拉合尔水与污水管理项目（LWWMP）

AIIB项目编号P000074合同编号0074-PAK-01

第一次标前会议纪要

**拉合尔污水与排水管理项目（LWDMP）——从LARECHS COLONY至
GULSHAN E RAVI的污水系统，拉合尔（采用非开挖技术）**

LW - TD - 141

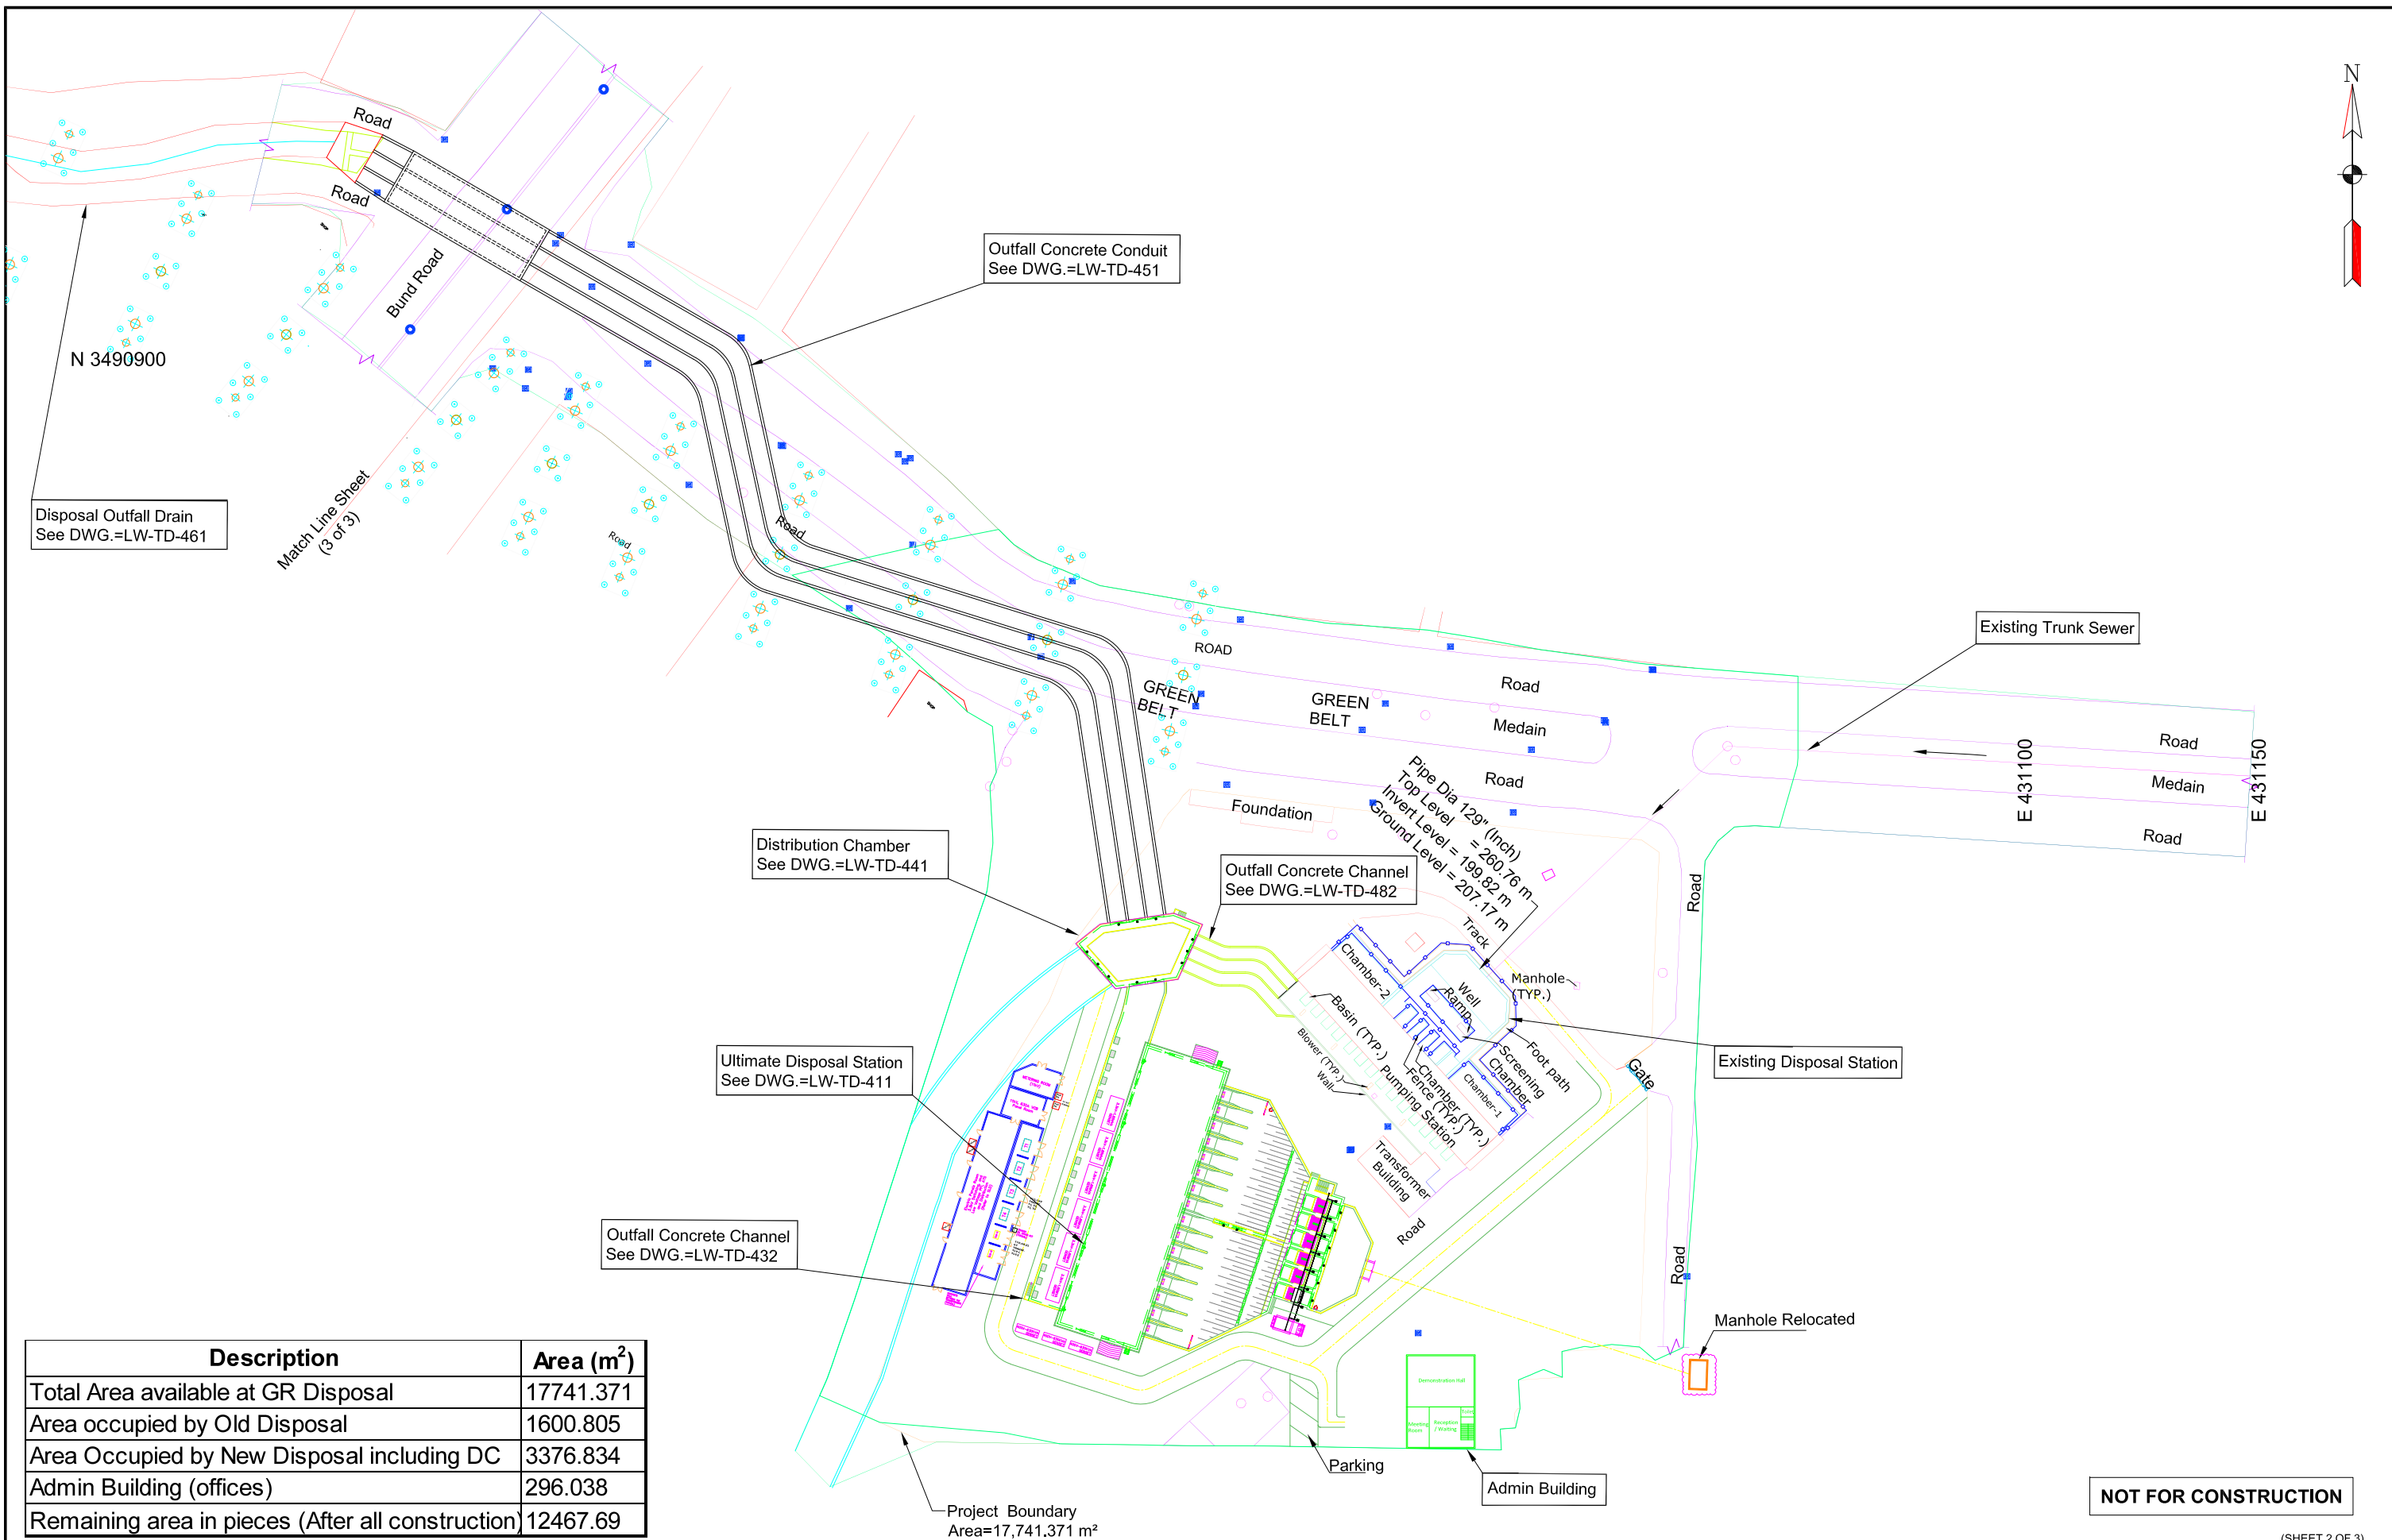
38.	第3卷，第二部分，第6节业主要求图号LW-TD-141至LW-TD-144，及图号LW-TD-149至LW-TD-152	为接收井提供推力座和圆形竖井壁。推力座也在尺寸表中为接收井给出，但未在剖面详图中给出。根据我们的运营理解，推力座不应是接收井的一部分。请确认。	兹澄清，推力座不应是接收井的一部分。与所引用图纸相关的更新图纸（LW-TD-141至LW-TD-143）作为附件E附上，供投标人考虑。将发布反映上述内容的补遗。

LW - TD - 177

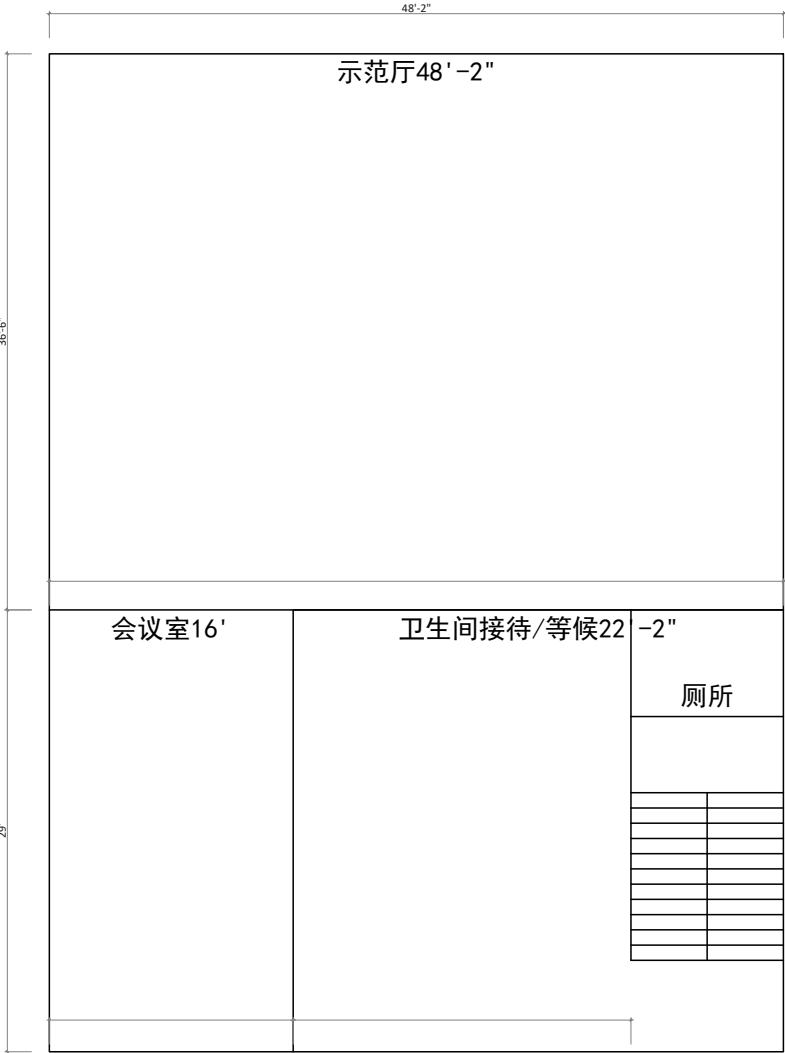
42.	第3卷，第二部分，第6节业主要求（表4.10第6页-第55页，及表4.11第6页-第57页）；Dwg # LW-TD-177	除臭控制和通风系统数量存在冲突。如参考章节所述，在招标文件的不同位置观察到除臭控制系统数量不一致。请确认确切的数量/数目。	这是为了澄清 除臭和通风系统的总数为29 。招标文件中任何位置的除臭和通风系统数量应读作29，如第6节业主要求表4.11（第6-57页）所述。更新后的图纸（LW-TD-177）作为附件-G附上。将发布反映上述内容的补遗。

附件-H

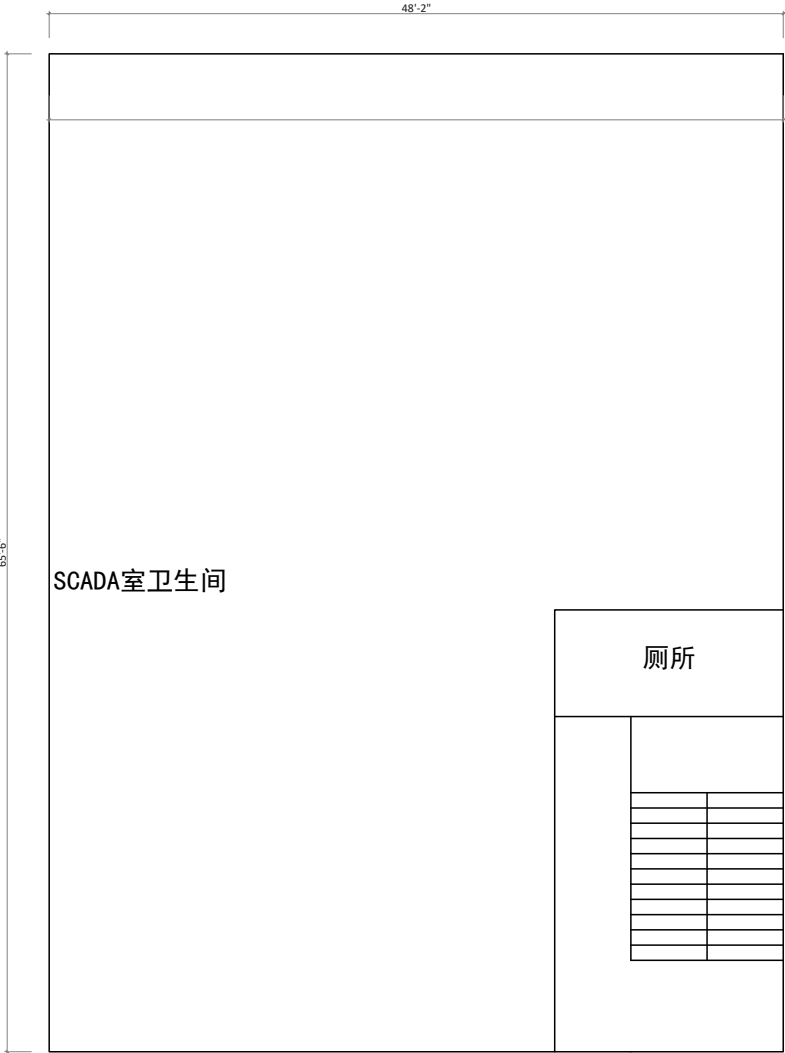
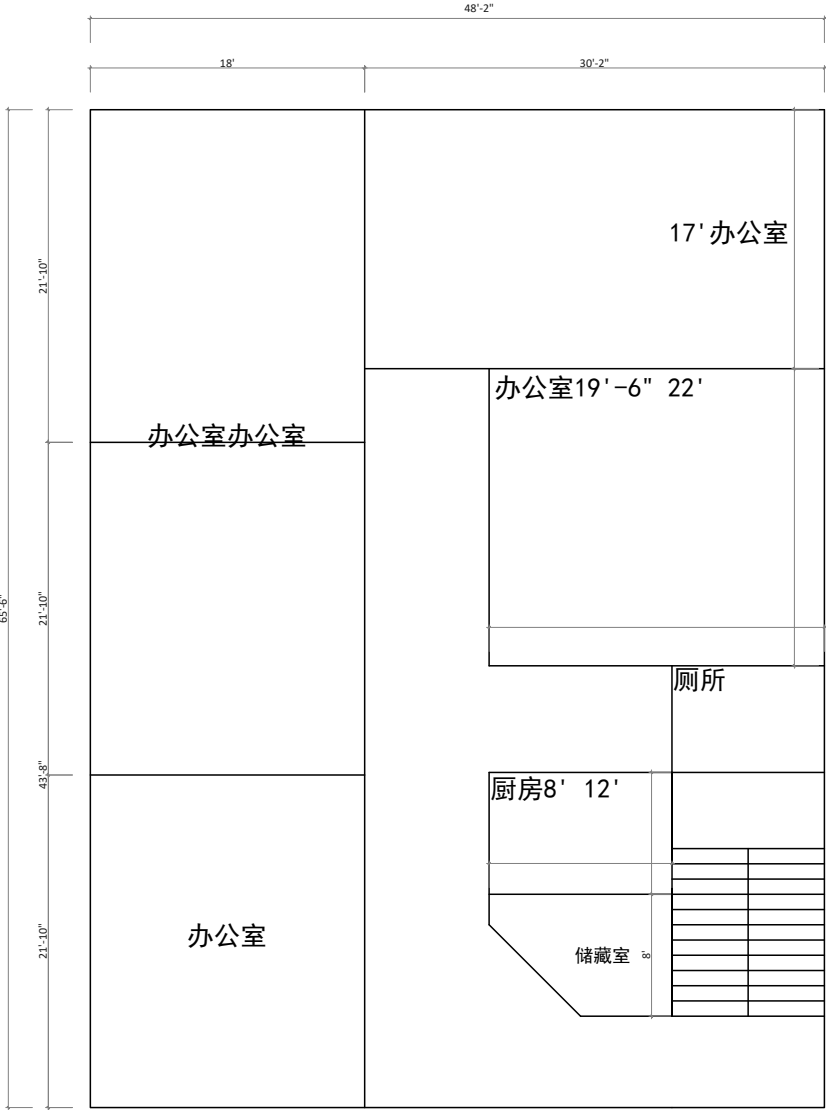
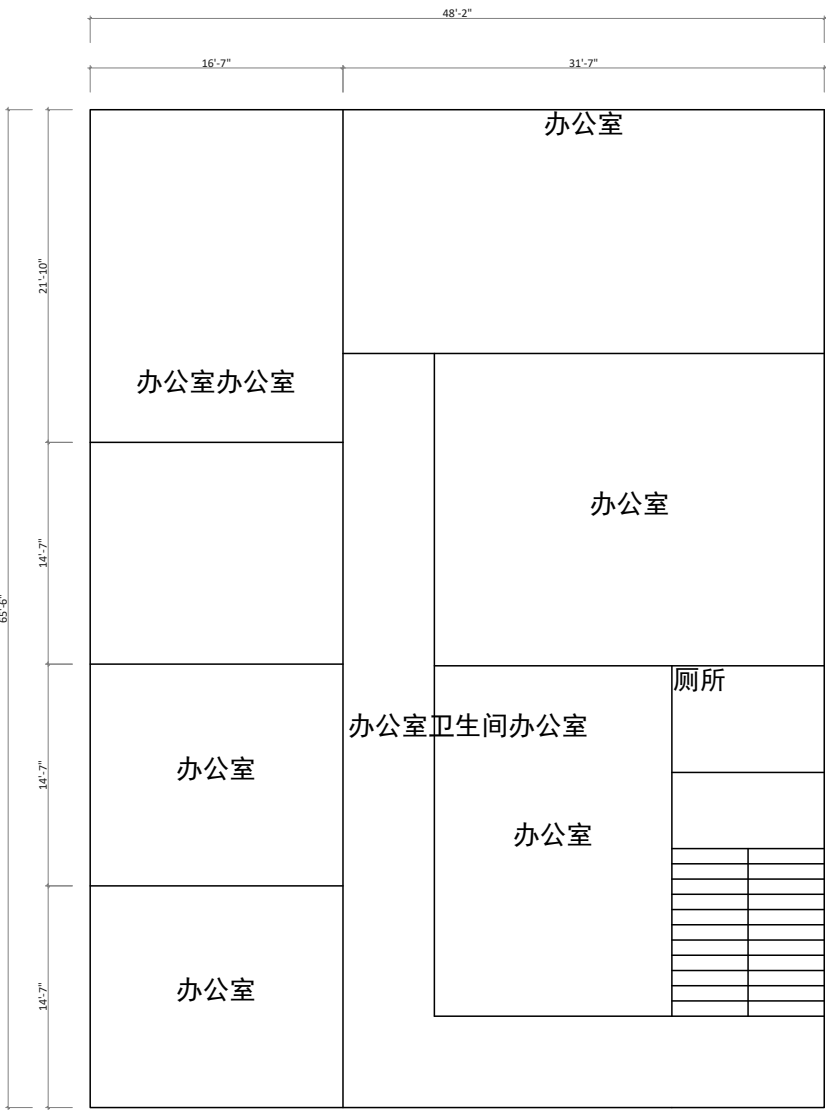
44.	第2卷，第二部分，第6节业主要求第4.1.11条，第xx子条（第6页-第67页）	办公楼建设文中提到承包商必须建造一栋除底层外的全功能三层建筑（每层500平方米）。然而，在价格表中（项目编号3.27），仅提及为三层办公楼。请澄清，是地面加三层建筑，还是仅3层，每层500平方米面积？	这是为了澄清承包商应建造一栋设施齐全的地面以上三层办公楼（共四层），每层建筑面积为296平方米，并配备电梯。该建筑的布局见作为 附件-H所附的图纸 。将发布反映上述内容的补遗。

序号	参考章节	疑问	业主的答复
45.	第2卷，第二部分，第6节业主要求第4.1.11条，第xx子条（第6页-第67页）	为了设计行政楼，需求清单是强制性的，即需要提供入住员工人数、其层级以及其他办公室需求，以便设计建筑的概念布局。在缺乏建筑需求清单的情况下，仅按建筑面积进行成本核算是可行的。	兹澄清，承包商应负责建造一栋配备齐全的四层框架结构办公楼。该建筑应包括但不限于以下内容： · 一个最先进的MTBM项目展示厅，具有专门建造的微型隧道主题，一间可容纳40 - 50人的会议室，以及一个等候区。 · SCADA控制室，配备SMD多媒体墙。 · 五（5）间行政办公室和一间厨房。 · 七（7）间行政办公室，以容纳从处置站拆除建筑中搬迁的工作人员。另请参阅序号44的回复。

DRAWING NO.:-
LW - TD - 493

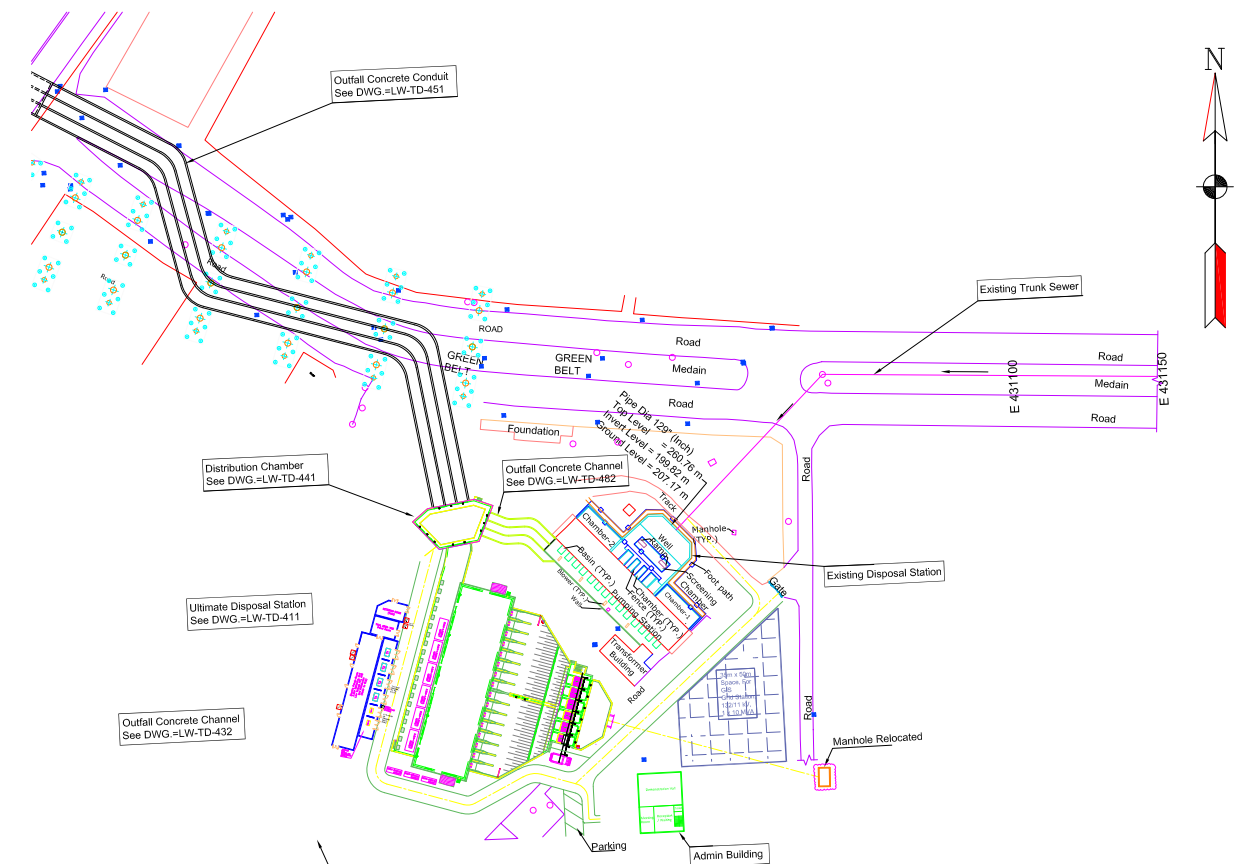
序号	参考章节	疑问	业主的答复
		各相应位置的电源，用于为机械设备及仪表供电。承包商有责任核实各现场现有供电的充足性与可靠性，并作出任何必要安排以确保稳定、连续的运行。 1) 按照所述要求，承包商应从最近的公用设施电源安排供电。然而，必须强调，公用设施供电可能因负荷、馈线跳闸或维护活动而中断。鉴于这些潜在中断，仅依靠公用设施供电，要实现要求中所述的真正不间断运行，实际上可能无法实现。这些外部因素超出承包商的控制范围，可能导致临时停电，影响系统性能。因此，投标人请求贵方确认公用设施电源供电在不可中断性方面存在的这一固有局限。 2) 由于与公用设施连接相关的范围在现阶段无法完全确定，请求业主拨出一笔暂定金额，以充分涵盖所有相关费用及不可预见费。	2) 请参阅我们对序号67的回复。
70.	Volume-3，第二部分，第6节 - 业主要求，招标图纸。总平面布置图泵房（图号LW-TD-402）Volume-3，第二部分，	在结合审查两份图纸时，观察到行政楼和通道与电气建筑/设施重叠。投标人的理解是，为承包商工作范围内包含的建筑、设备及其他基础设施工程提供充足空间应是业主的责任。请确认。	需要澄清的是，更新后的开关设备及相关电气装置，包括132/11kV电网区域、变压器、配电盘和电缆沟布置，可以容纳在泵房相邻及外部，如附件J所附更新图纸（图号492和493）所示。此外，控制室及所有相关附件应位于行政/办公大楼内的专用楼层。

序号	参考章节	疑问	业主的答复
	6 - 业主要求，招标图纸。。 132/11kV网络空间及变压器、配电盘、电缆沟布置 (图号LW-TD-492)		所有所需建筑、设备及相关基础设施的充足空间已在现有 Gulshan-e-Ravi Pumping Station 场地内分配，并已反映在招标图纸中。不会提供额外的土地或空间分配。
